想定氾濫区域の問題点

築川のダムと自然を考える市民ネットワーク

A 1km 地点(R4 冠水の氾濫源)

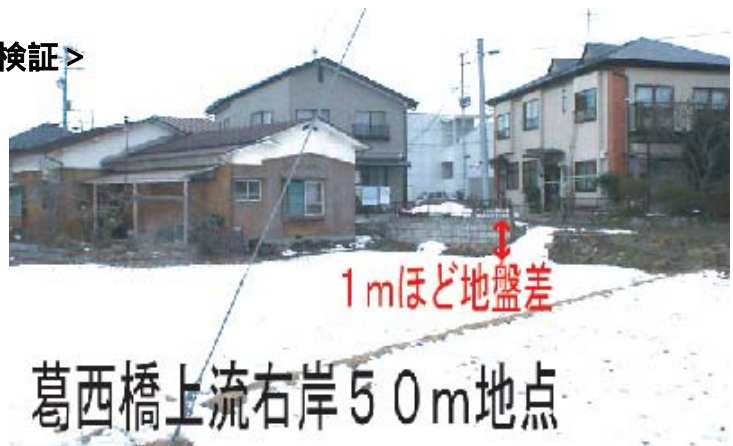
H14 年計画で国道 4 号線まで及ぶとされている浸水の氾濫源はここである。この箇所には幅 15m ほどの小さな水田があり、水田周囲の住宅の多くは地上げが施されている。

護岸直上の水位は計画水位

124.661m に 60cm ほど及ばないが(h15 計測 124.078m)、水田の奥にある住宅地の地盤は計画水位をクリアしている。ダム計画の想定氾濫区域にはこのような土地構造の地域を多く含み、洪水が起っても想定するよりかなり低い被害に終わる考算が高い。また、仮に洪水が起こったとしても奥の地盤をも越えて浸水する量はごく微量で、300m 先の国道にまで達するなどという想定はおよそ現実的とはいえない。

河道の貯留効果の概念

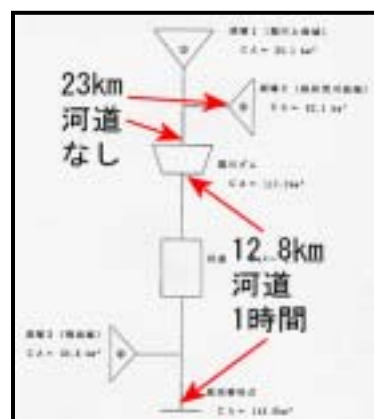
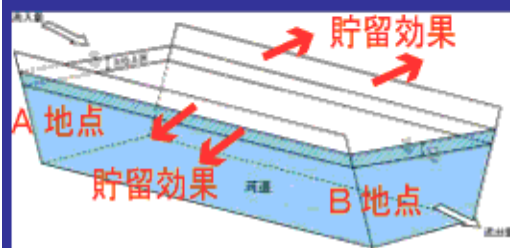
築川ダム計画では流域3（ダム下流）のみに河道を設定し、一番長い流域2（根田茂流域）には設定していません。しかも貯留効果によるピーク流量の減少は計算しておらず、河道の意味をなしていません。

【流出計算の問題点】 基準点を葛西橋だけにしか設定しないことこそが、恣意的な定数操作を可能にする元凶です。

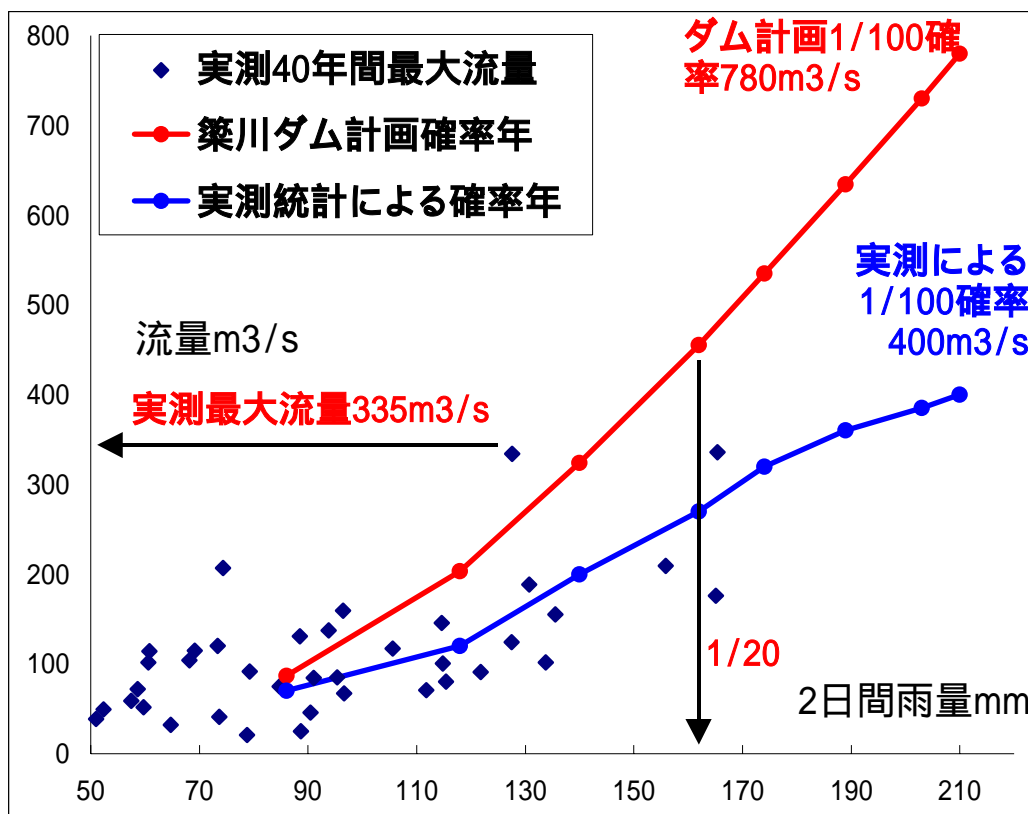
宇曾沢水位観測点（ダム予定地より1km下流）は3条件全てに該当します。

水位観測を開始したのが葛西橋基準点と同時期であることから、計画当初は宇曾沢を第2の基準点として扱っていたはずですが。

それなのに現在基準点として扱われない理由は明白です。

実測流量の資料が揃うにつれ、ダム計画の基本高水流量が実測とかけ離れていることが次第に明らかになってきました。ダム計画を継続するためには、流出定数を意図的に操作し計算流量を大きくすることが必要になり、その結果、2箇所の基準点で計算値を照合させることが不可能になったためです。

【流出計算の問題点】流出率の推定について

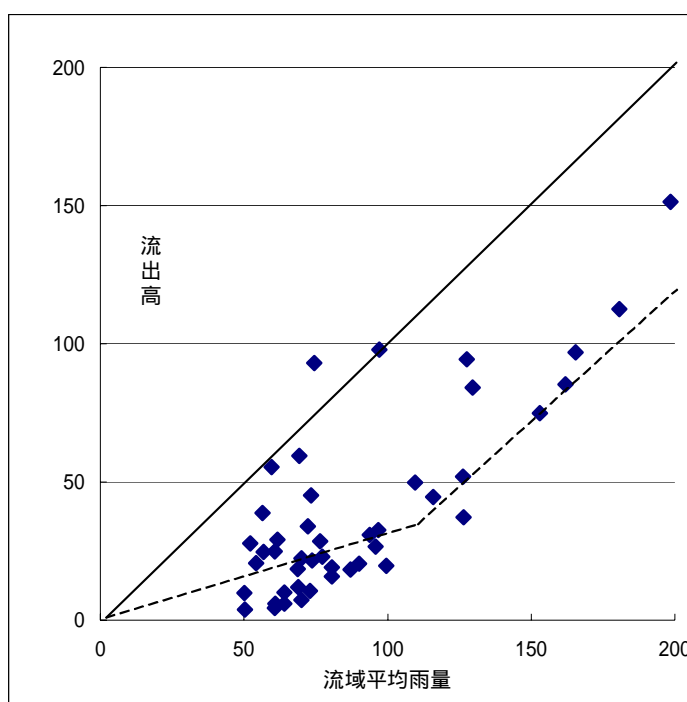
築川ダム計画による流出率の推定結果には多くの問題があり、流出率を大きく算出しようとする恣意が感じられます。

そこで、対象降雨や計算にいくつかのルールを定め公正な視点で再度流出率の推定を行いました。

以上のルールに基づいた計算結果は1次流出率0.4、飽和雨量120mmとなります。

この数値はいまのところ参考値に過ぎませんが、主観的な配慮を含まない公正な計算で出される1次流出率は築川ダムが採用する0.7よりもはるかに低い値になることが予想され、計算しなおされた1次流出率を用い、妥当な基本高水流量を計算しなおす必要があります。
